Начальнику института
ФГБУ ВНИИПО МЧС РОССИИ
Гордиенко Д. М.

Просим ФГБУ ВНИИПО МЧС РОССИИ направить разъяснения по алгоритму работы систем противодымной вентиляции для коридоров, разделённых на участки противопожарными перегородками, ввиду отсутствия в СП 7.13130.2013 нормативных требований.

О разъяснении нормативных
требований

Вариант 2

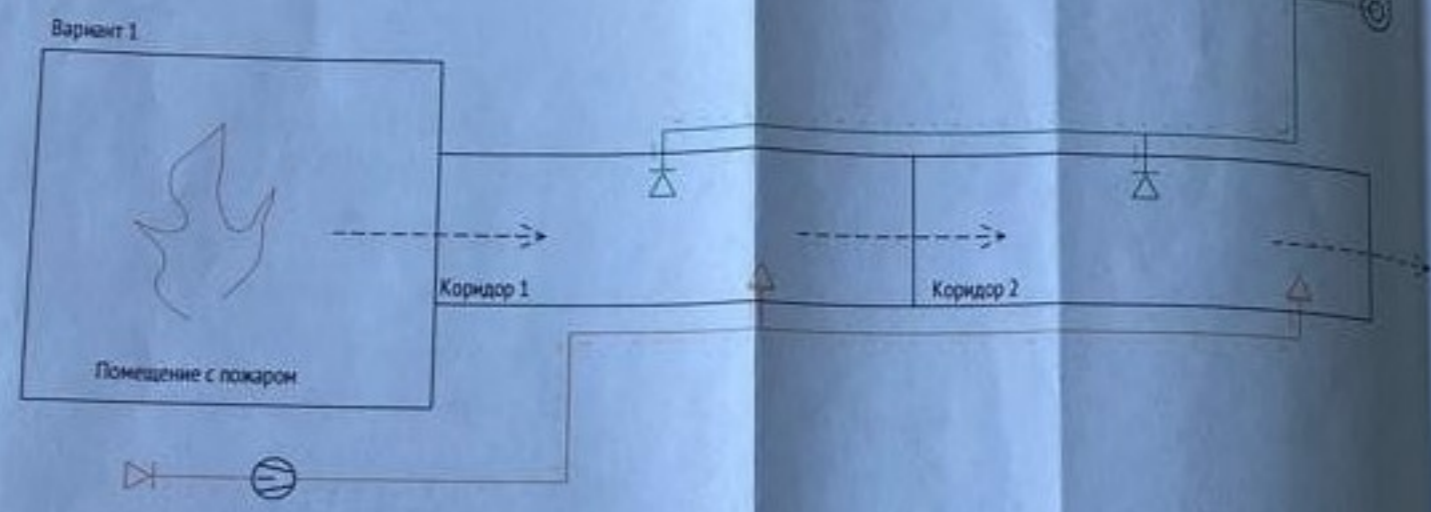
1. Просим уточнить необходимость включения дымоудаления в коридоре, прилегающем к ЛК типа Н2, если в смежном с ним помещении пожара нет?

2. Нужно ли для этого коридора предусматривать отдельную систему дымоудаления?

По вопросу 2. Аналогичным образом следует считать достаточным включение общей для двух конструктивно разделенных частей коридора системы вытяжной противодымной вентиляции с открытием дымового клапана только в части коридора, которая граничит с помещением, в котором произошел пожар, без открытия дымового клапана в части, граничащей с незадымляемой лестничной клеткой типа Н2.

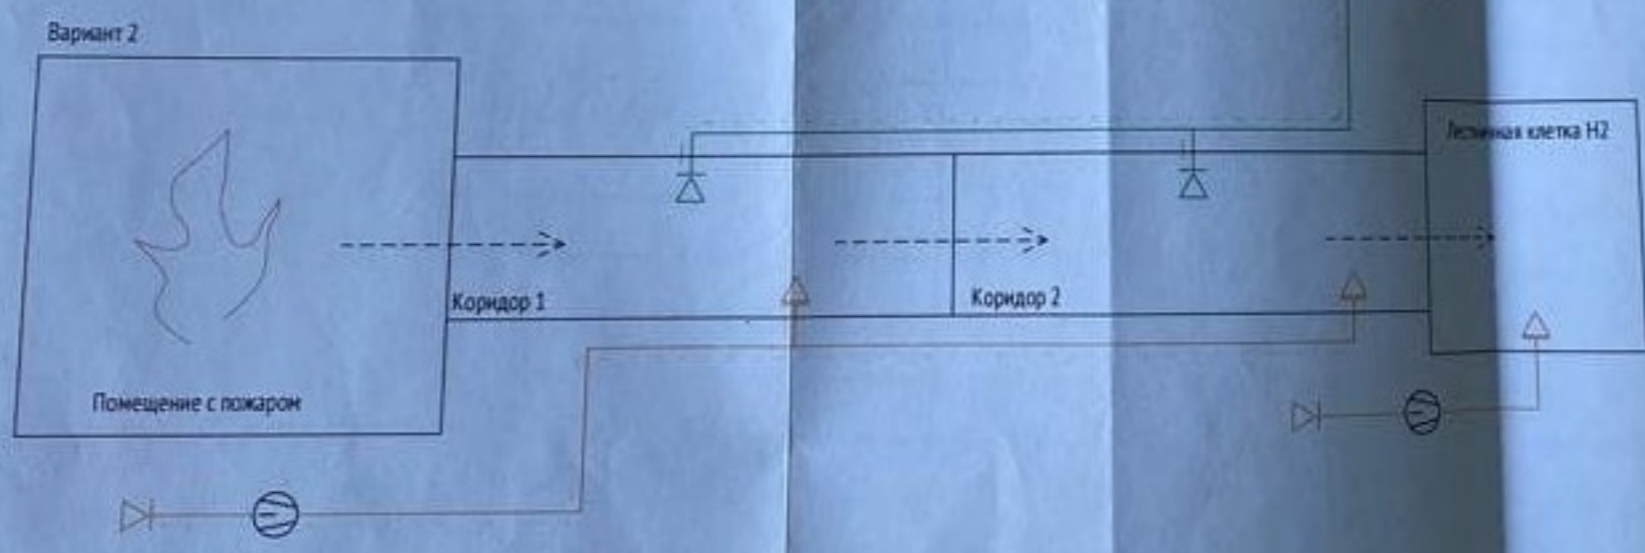
1. просим пояснить последовательность открывания противопожарных клапанов:

- при пожаре открывается клапан только на участке пожара (коридор 1) или на каждом участке, расположенном на пути эвакуации;

- есть ли необходимость открывать второй клапан, т.е. для каждого участка необходима индивидуальная система дымоудаления?

2. допускается ли предусматривать одну систему дымоудаления на несколько последовательных коридоров с расчетным расходом для организации противодымной вентиляции в одном коридоре?

По вопросу 1. В соответствии с положениями п. 7.1 СП 7.13130.2013 «Отопление, вентиляция и кондиционирование. Требования пожарной безопасности» противодымную вентиляцию следует предусматривать для предотвращения поражающего воздействия на людей и (или) материальные ценности продуктов горения, распространяющихся во внутреннем объеме здания при возникновении пожара в одном помещении на одном из этажей одного пожарного отсека. Таким образом, устройство общей системы вытяжной противодымной вентиляции для двух конструктивно разделенных частей коридора с открытием дымового клапана только в части коридора, которая граничит с помещением, в котором произошел пожар, не противоречит нормативному подходу, установленному СП 7.13130.2013.
